関原発第449号  
2020年12月4日

大飯発電所原子炉施設保安規定変更認可申請書

大飯発電所原子炉施設保安規定変更前後比較表

図 119 空気吸収線量等の測定場所

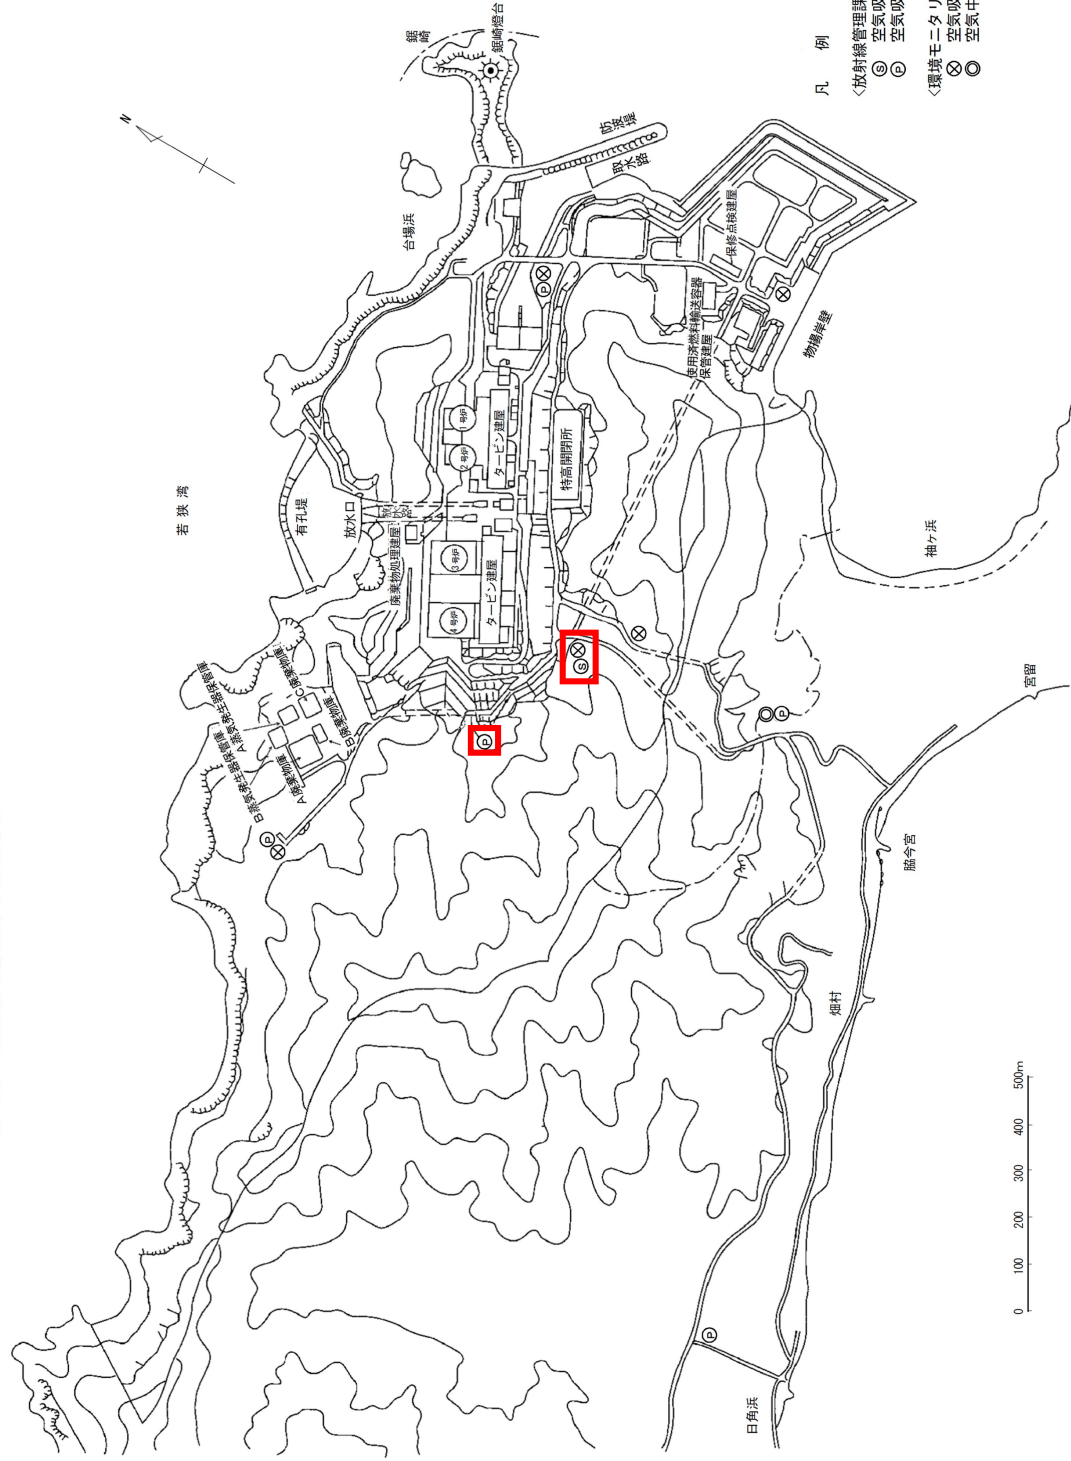
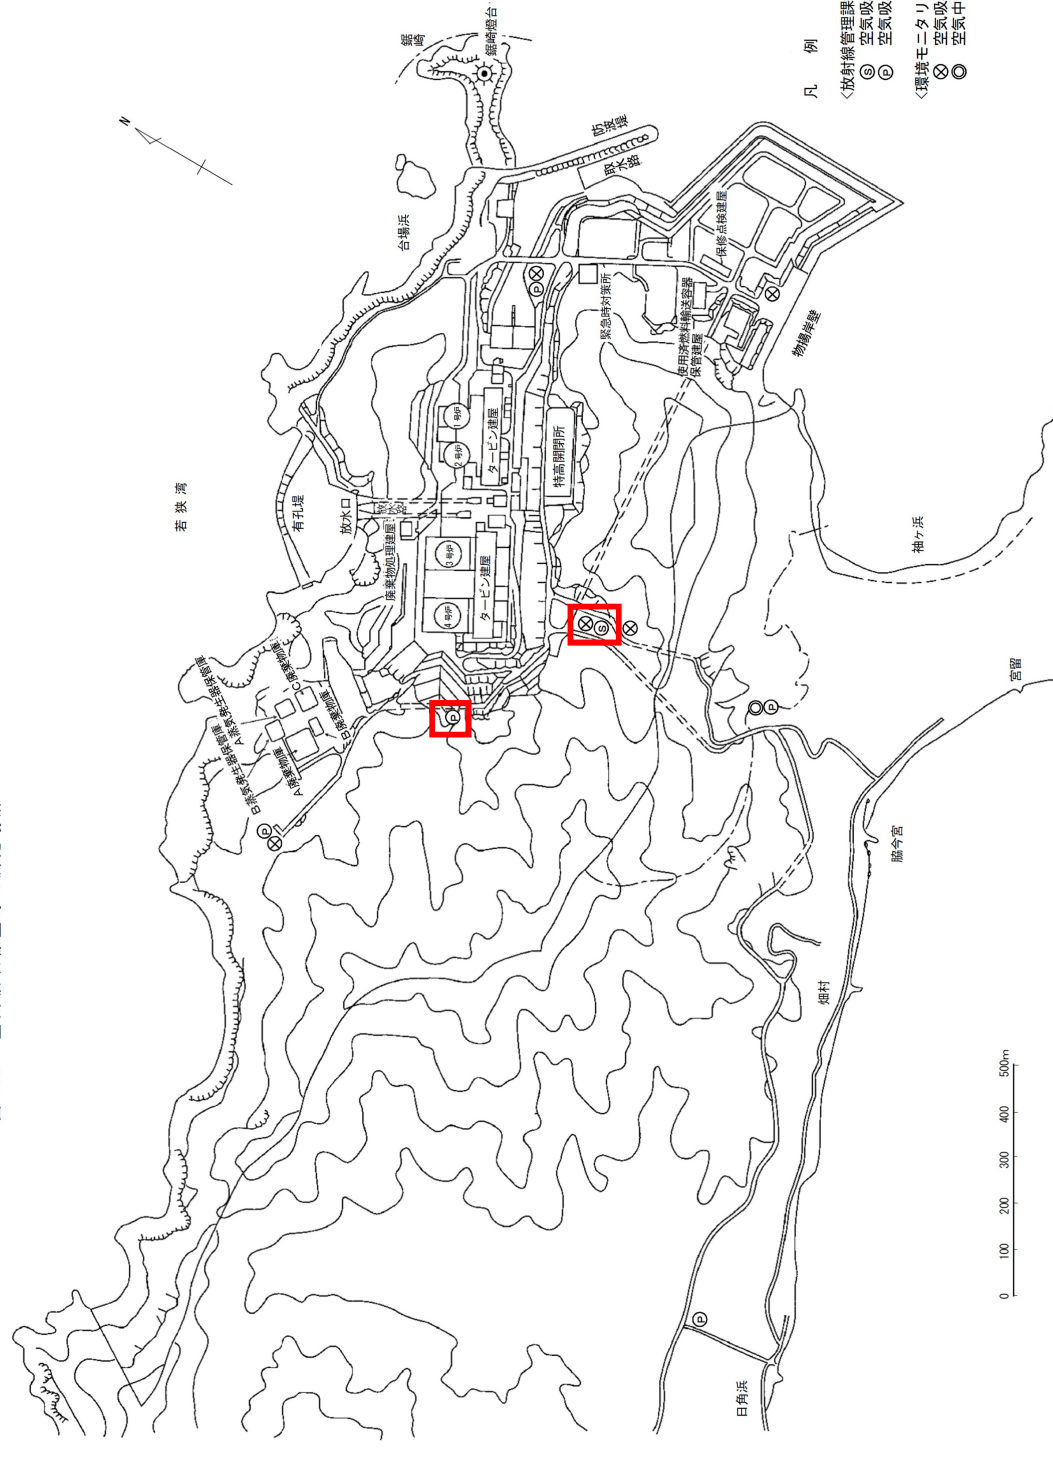
No. 5 モニタリングポスト及びモニタリングステーションについては、設備設置場所の作業性やアクセス性向上を考慮した場所に移設するため、関連する記載を変更する。

また、空気吸収線量を測定している積算線量計を設置するモニタポイントについては、現行のモニタリングステーションの近傍に設置されていることから、モニタリングステーションの設備更新に合わせて移設を行う。

- 理 由
- ・ モニタリングポスト、モニタリングステーション及びモニタポイントの設備更新に伴う変更
  - ・ 環境放射能計測器（積算線量計測定装置）の設備更新に伴う変更

- ・ 第119条(外部放射線に係る線量当量率等の測定) 図119に示すNo. 5モニタリングポストおよびモニタリングステーションの位置
- ・ 第186条(外部放射線に係る線量当量率等の測定) 図186に示すNo. 5モニタリングポストおよびモニタリングステーションの位置

図 186 空気吸収線量等の測定場所

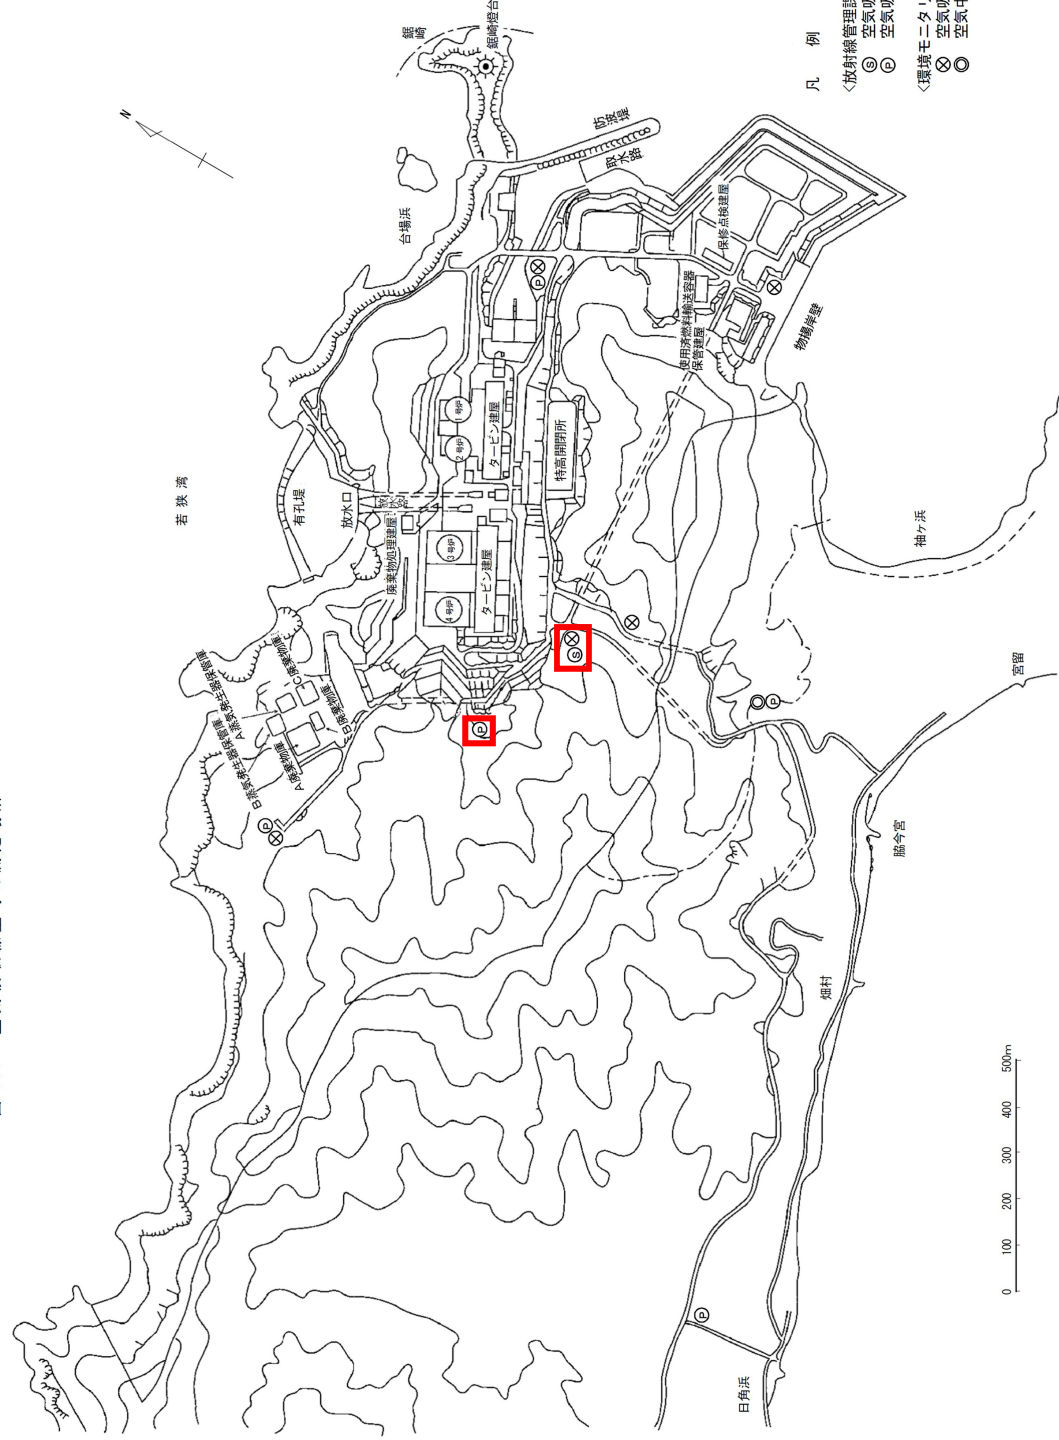
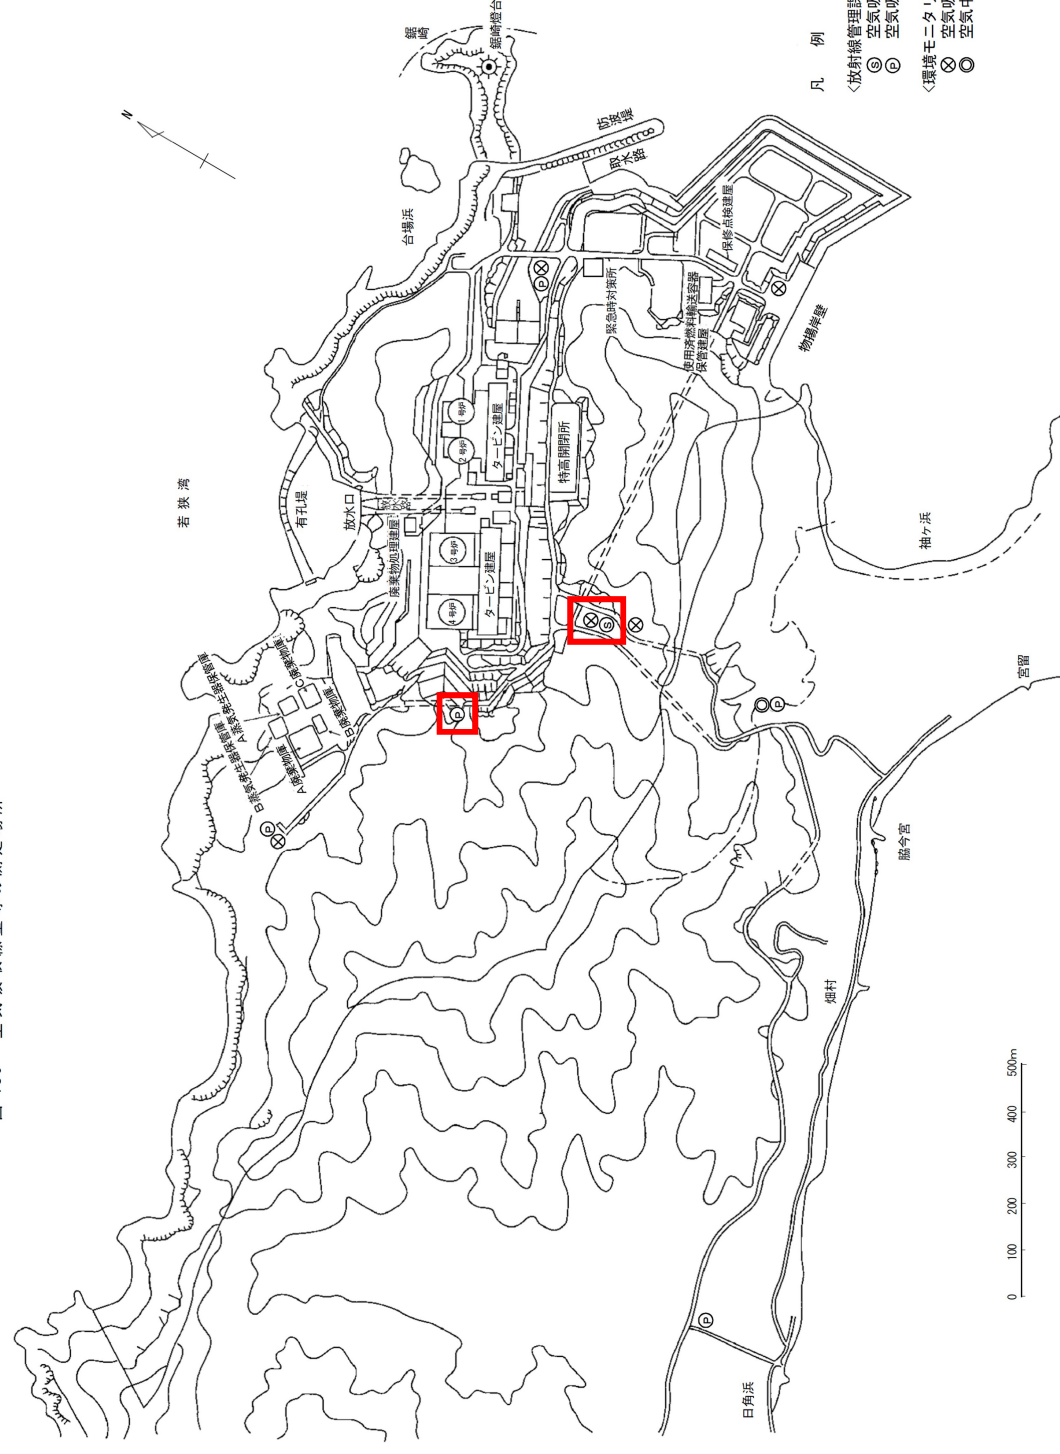
- ・モニタリングポスト、モニタリングステーション及びモニタポイントの設備更新に伴う変更
- ・環境放射能計測器（積算線量計測定装置）の設備更新に伴う変更
